ECE/TRANS/WP.29/2008/59  
10 avril 2008

Proposition de Rectificatif 1 au Supplément 19 à la série 04 d'amendements au Règlement No 16  
(Ceintures de sécurité)

Communication du groupe de travail de la sécurité passive (GRSP) \*/

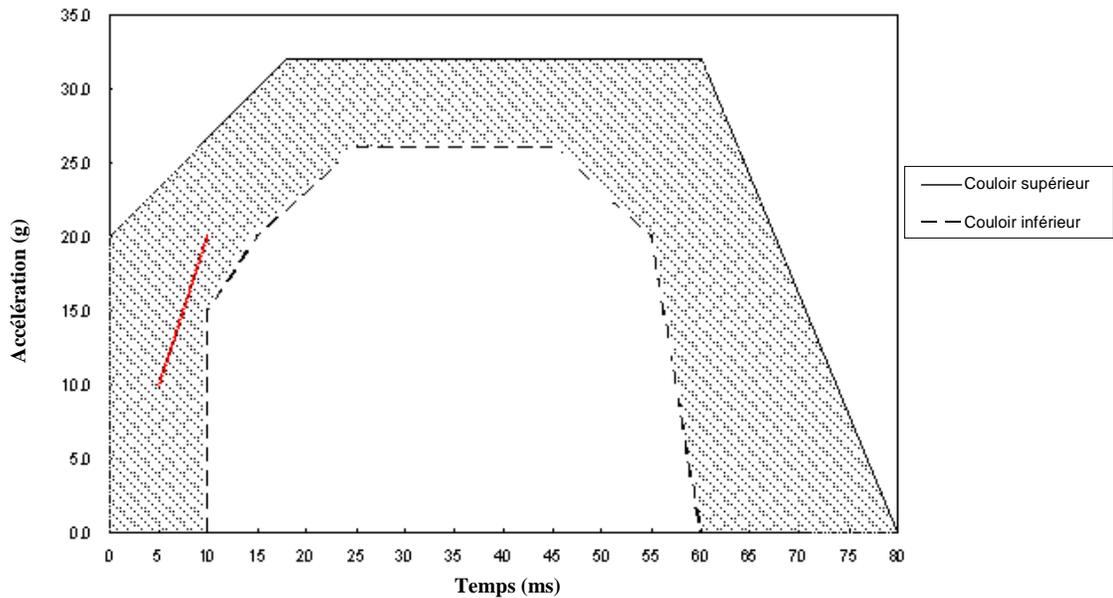
Graphique de l'annexe 8, modifier comme suit:
